PIANO STRUTTURALE INTERCOMUNALE
(ai sensi dell'art. 94 della L.R.65/14)

Revisione aree tutelate per legge
D.Lgs. 42/2004 art. 142 co. 1, lett. c
Scala 1:10 000
Controdeduzioni

AREE TUTELATE PER LEGGE art. 142 comma 1 lett. c)

Fosso Baccetti

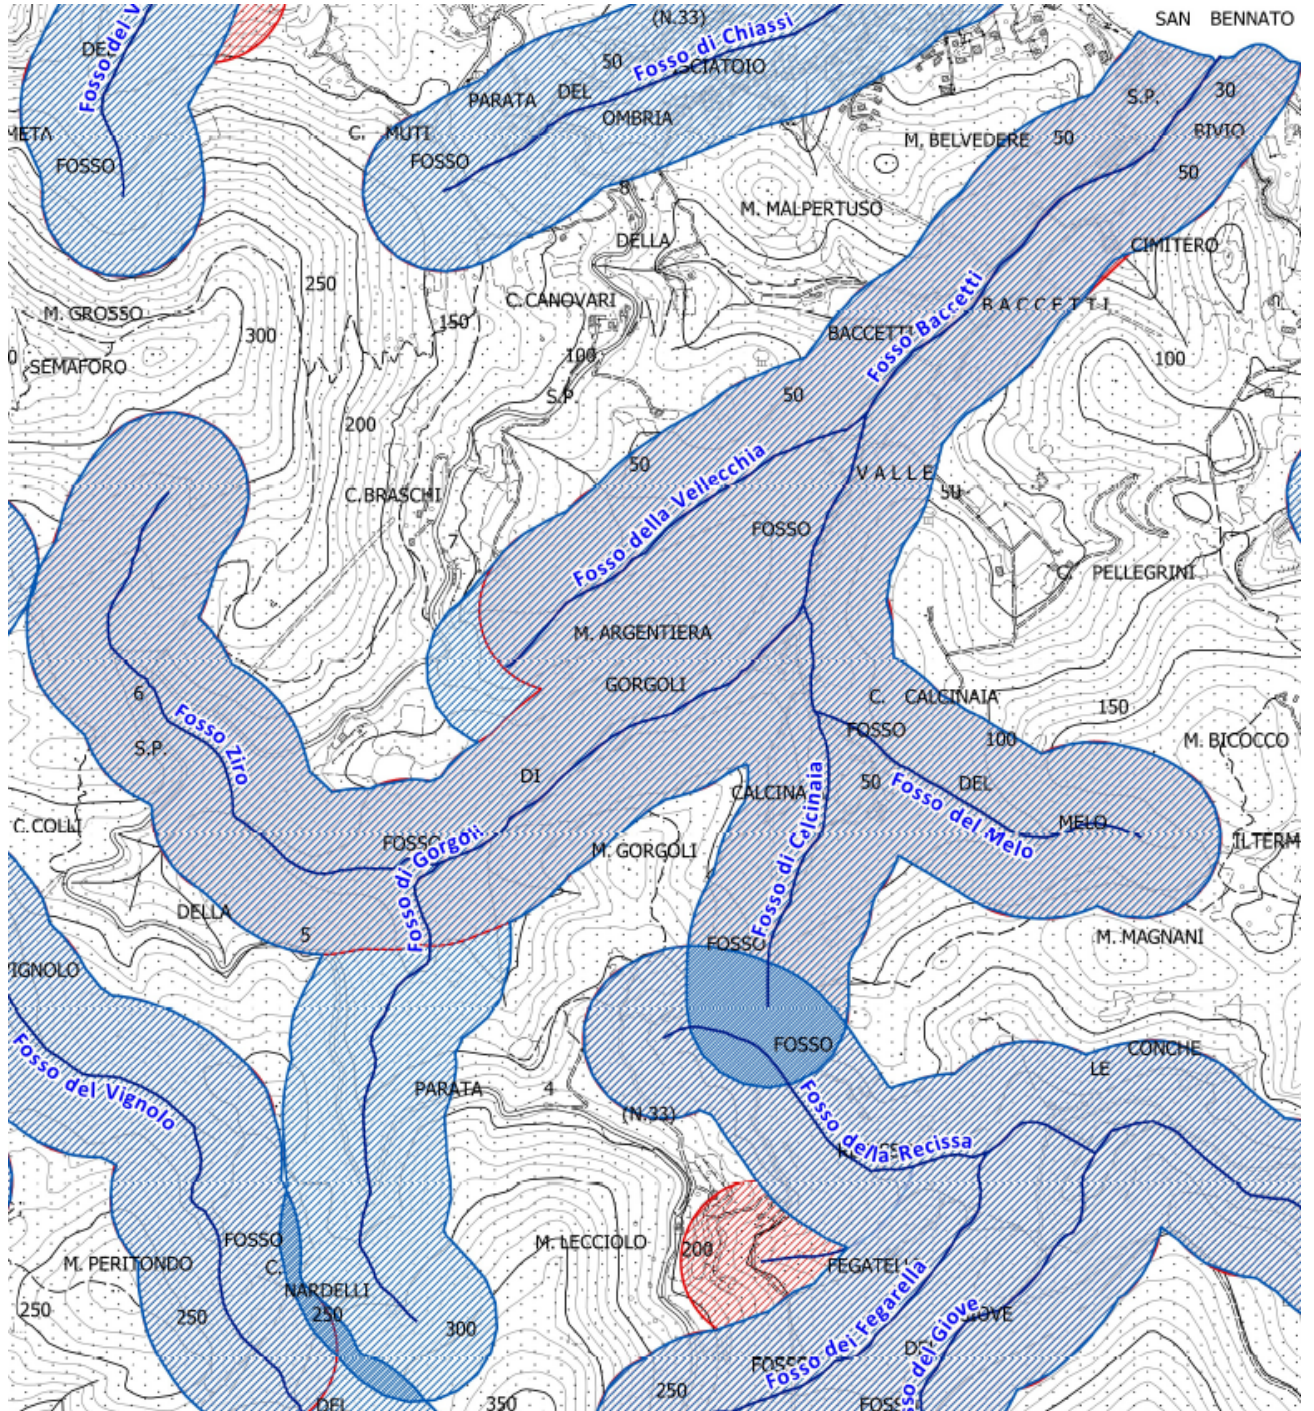
Il fosso Baccetti, descritto nell'allegato E va "queste incluse, compresi gli affluenti Calcinaia della Vellechia e del Molo ed i fossi Gorguti ed ai Ziro" nella cartografia PIT_PPR tuttavia non viene ricompreso l'intero tratto del fosso di Gorgoli, pertanto come evidenziato nell'estratto cartografico la parte terminale del corso d'acqua (in celeste) è stata ricompresa e si richiede la rettifica del vincolo.

Fosso del Vignolo

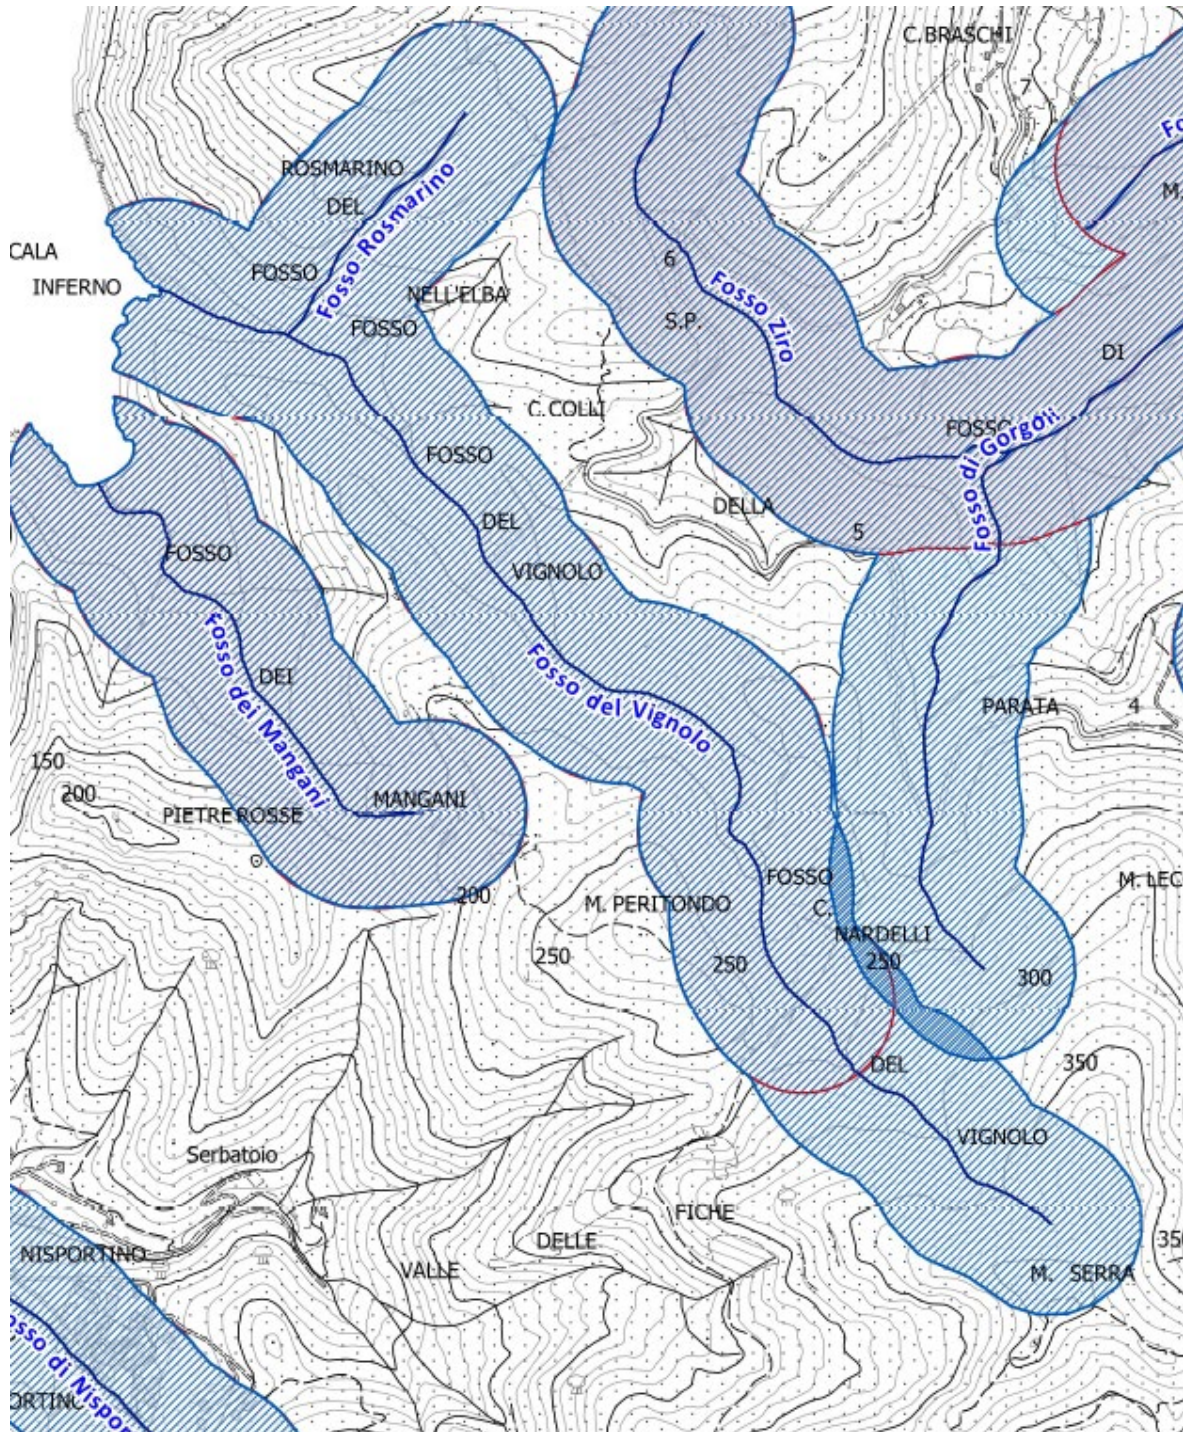
Il fosso del Vignolo rappresentato come nella descrizione dell'Allegato E va "dalla Foce alle sue origini queste incluse per i due rami Vignola e Rosmarina" in celeste la parte del fosso non rappresentata nella cartografia del PIT_PPR che non risulterebbe vincolata.

Fosso della Grassera

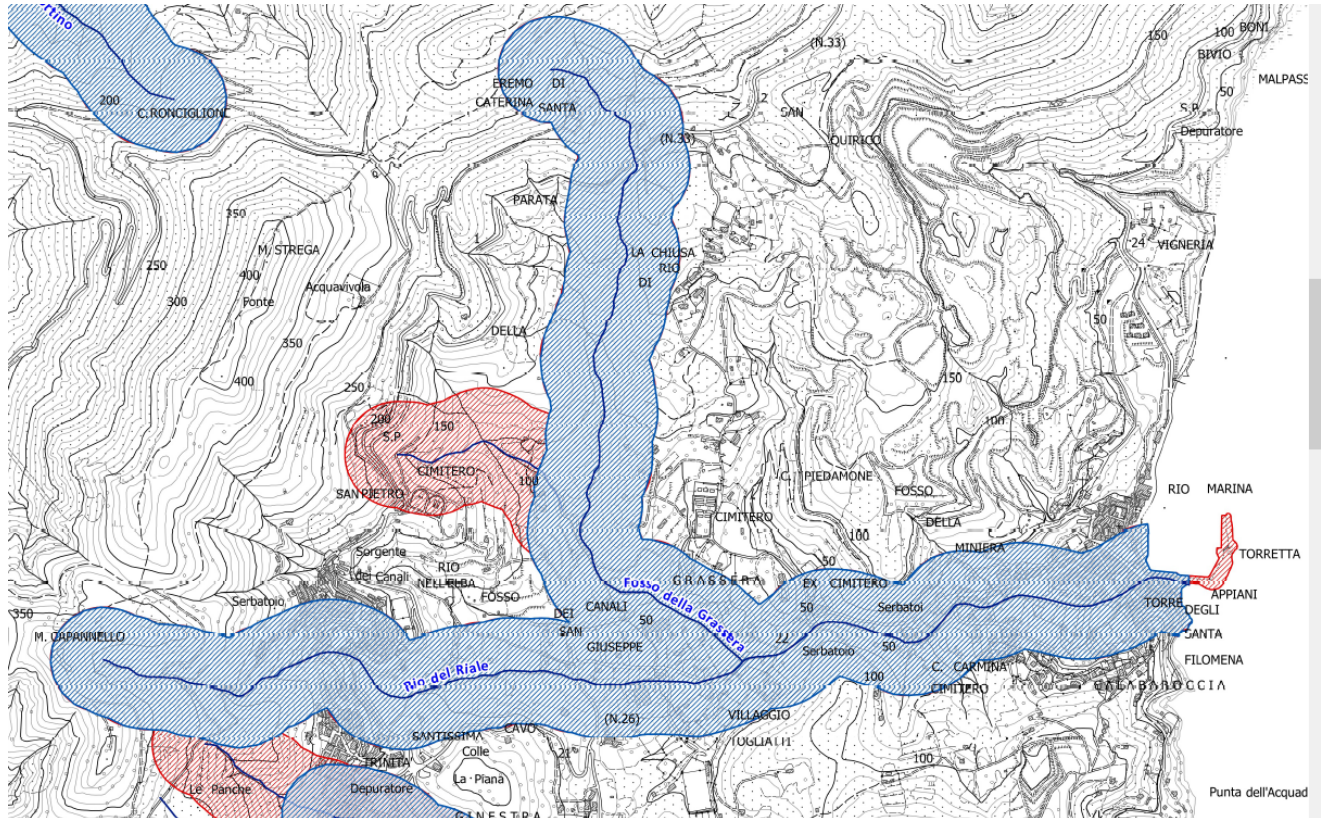
In blu viene cartografato il Fosso della Grassera che, nel rispetto dell'Allegato E va "dalla foce alle sue origini queste incluse" non andando oltre come rappresentato in rosso verso il Cimitero e verso il porto (fonte geoscopio PIT_PPR). Pertanto si richiede la sottrazione del vincolo per le porzioni in rosso Cimitero-Torretta.

Rio Ortano

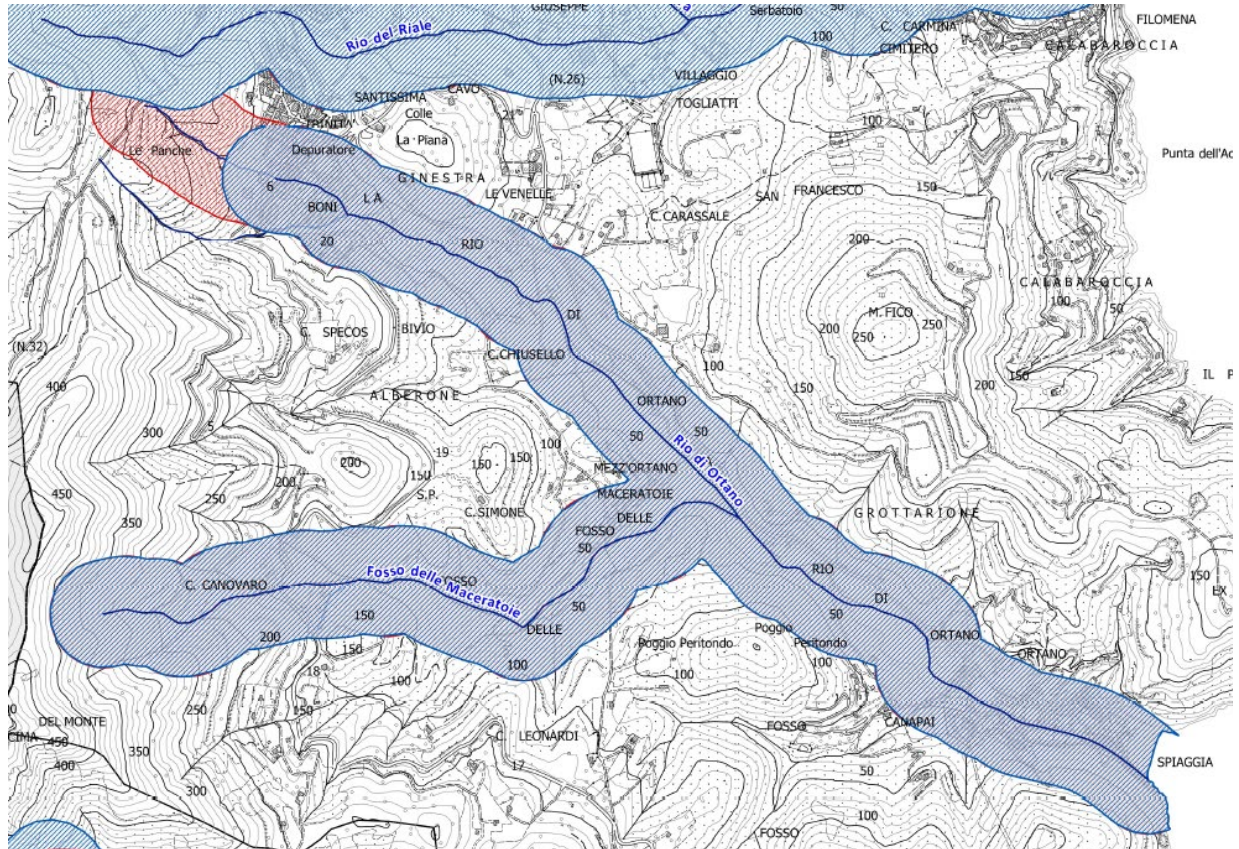
Il Rio Ortano nell'allegato E la parte vincolata viene così descritta "dalla foce a km. 1,5 a monte della confluenza col fosso Maceratoio". Pertanto si richiede la sottrazione del vincolo, per la porzione in rosso, rappresentata nel PIT_PPR, che va oltre rispetto alla descrizione.

Fosso di Ruibona

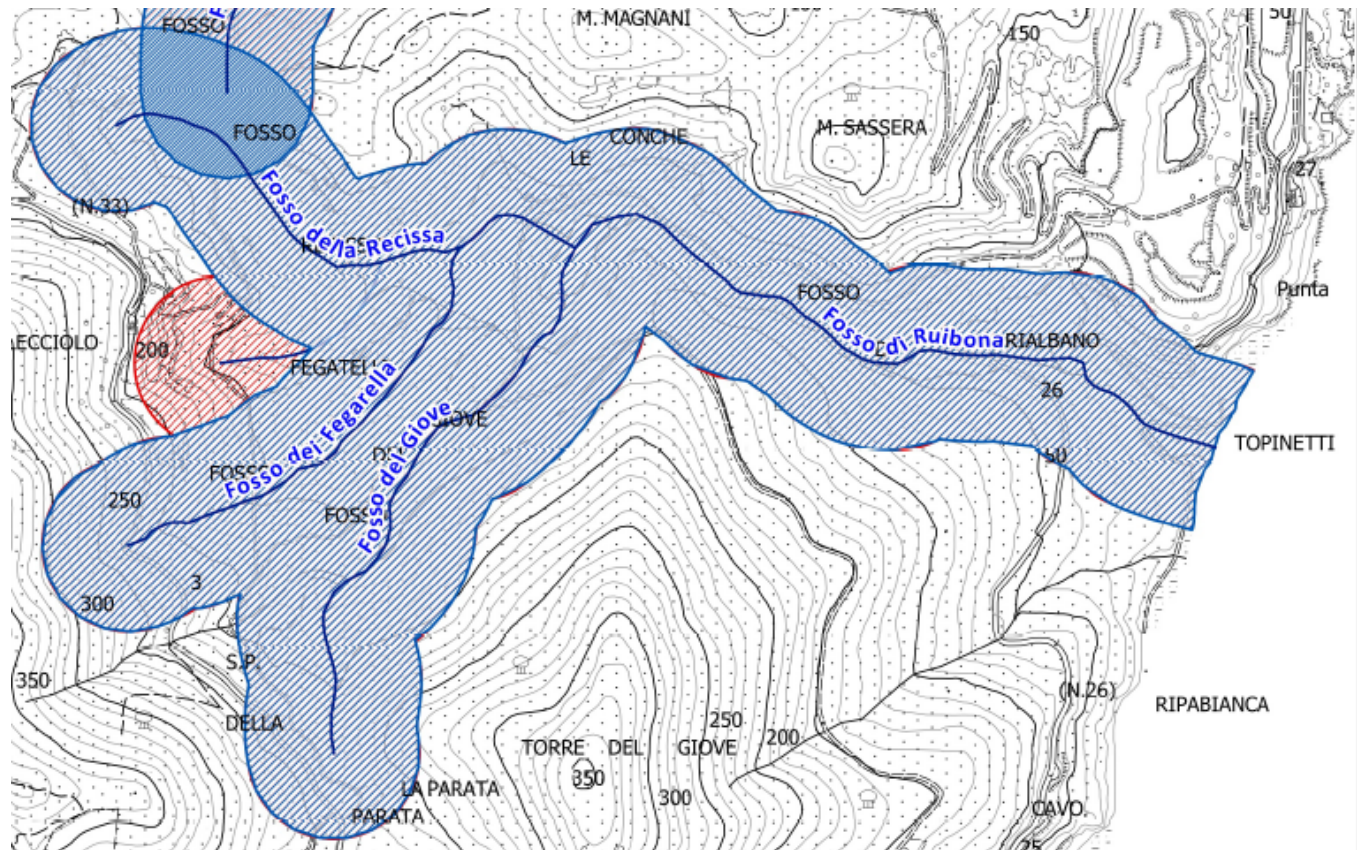
Nell'Allegato E per il fosso Ruibona troviamo "queste incluse compresi gli affluenti del Giove Fegarella e Recissa dalle loro origini" pertanto non compare menzionato l'altro ramo rappresentato in rosso per cui si richiede l'aggiornamento di svincolo.
